Motoriduttore
Gear motor
Motoréducteur
Getriebemotor
Motorreductor
Motor

319L68 v.0.1

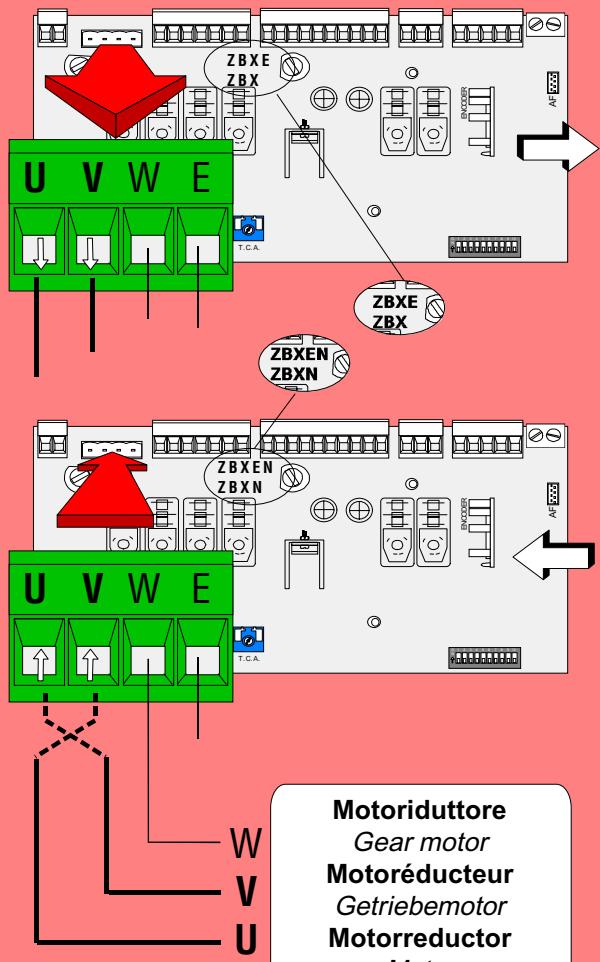
Caution! If the **ZBX** or **ZBXE** boards are replaced by the new **ZBXN** or **ZBXEN** ones, invert the wires between U and V before inserting the terminal (U-V-W-E).

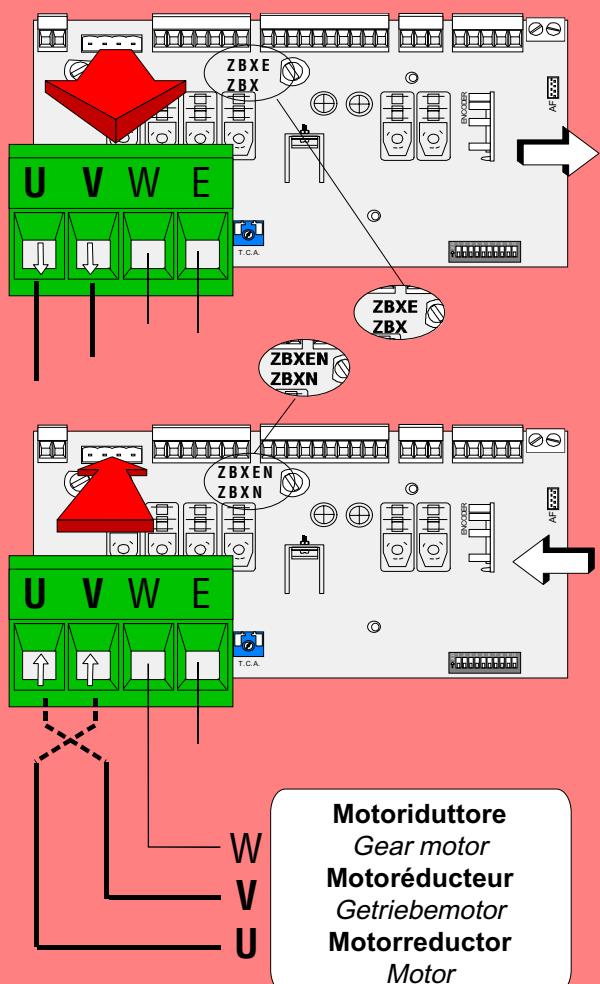
Caution! If the **ZBX** or **ZBXE** boards are replaced by the new **ZBXN** or **ZBXEN** ones, invert the wires between U and V before inserting the terminal (U-V-W-E).
